ACTA No. 02

Brindar asistencia técnica al Municipio de Cajibío – Cauca, para realizar seguimiento a los documentos de los componentes de geotecnia y estructural del proyecto 1-2023-84 CONSTRUCCIÓN SISTEMA DE ACUEDUCTO INTERVEREDAL DE LA CAPILLA, FASE I, DEL MUNICIPIO DE CAJIBIO- CAUCA.

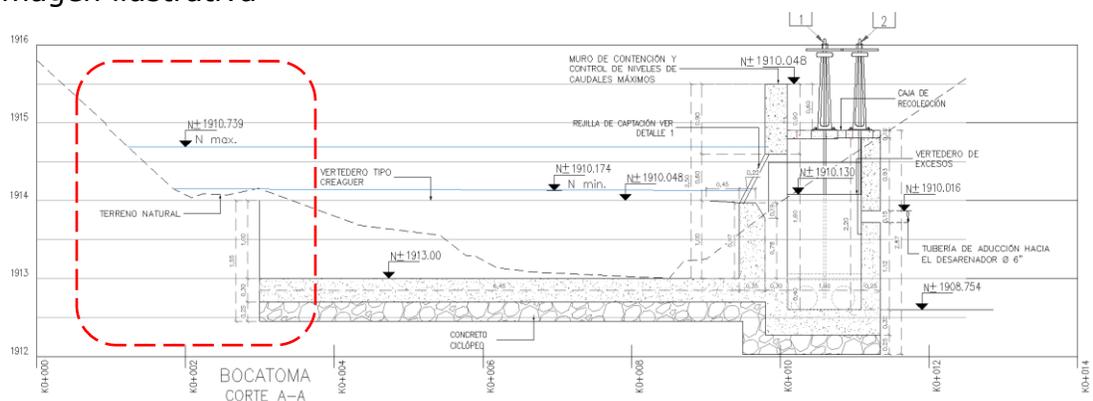
- Se evidencia en el lateral izquierdo de la bocatoma que no se propone ningún tipo de contención para el talud existente, ¿se realizó el estudio de estabilidad o se contempló algún tipo de obra en ese punto.? Se anexa imagen ilustrativa

El Ing. Manuel Arteaga del Municipio de Cajibío, realiza una aclaración en relación con la bocatoma, indicando que es una bocatoma lateral, por tanto, las estructuras de importancia estarían al otro costado del río, por lo tanto, la contención que se solicita puede no aplicar para estabilizar la estructura, teniendo en cuenta que la bocatoma es lateral. Al respecto, el Ing. Jairo Urbina indicó que eso se puede sustentar, porque la idea es proteger la sección transversal de la bocatoma.
